Beantwoording zienswijzen ontwerpbestemmingsplan '2^e herziening Stadswerven, locatie 50 kV gebouw'

Bijlage behorende bij het besluit van burgemeester en wethouders tot vaststelling van het bestemmingsplan '2^e herziening Stadswerven, locatie 50 kV gebouw'.

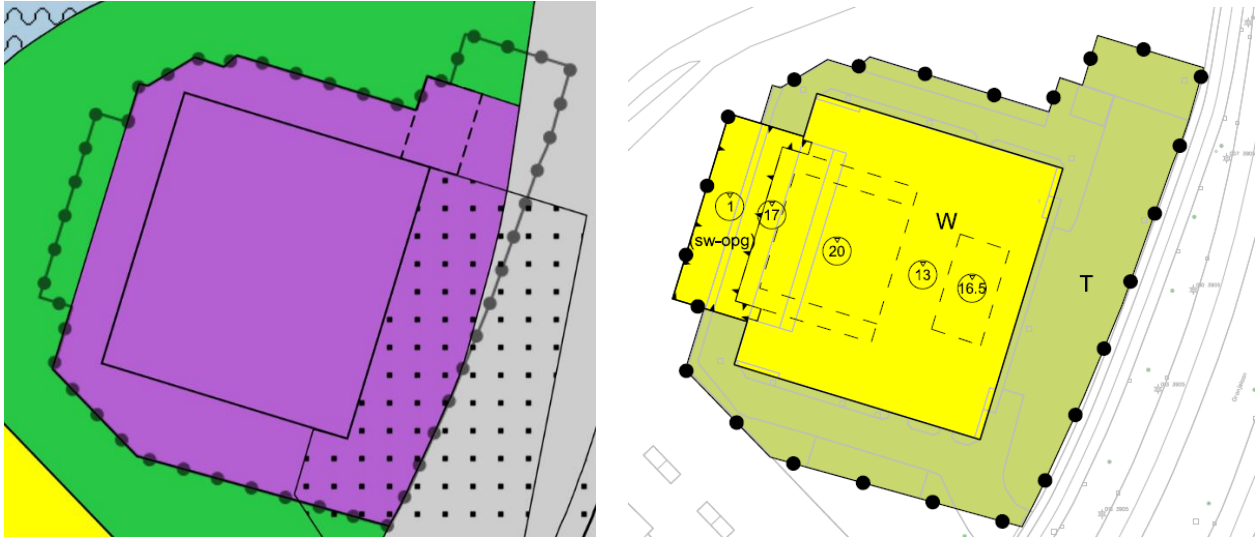
- III. Er zouden geen verblijfplaatsen zijn voor vleermuizen in het gebouw omdat er geen enkele kier of holte zou zijn. Uit luchtfoto's blijkt dat dit onjuist is. Er dient ook hiervoor dus nader onderzoek plaats te vinden.

Tijdens de inspectie en beoordeling van het gebouw zijn geen geschikte en toegankelijke locaties voor verblijfplaatsen van vleermuizen vastgesteld.

De conclusie dat in het gebouw geen beschermde waarden van vleermuizen verwacht worden is gebaseerd op een uitgebreide inspectie tijdens het locatiebezoek.
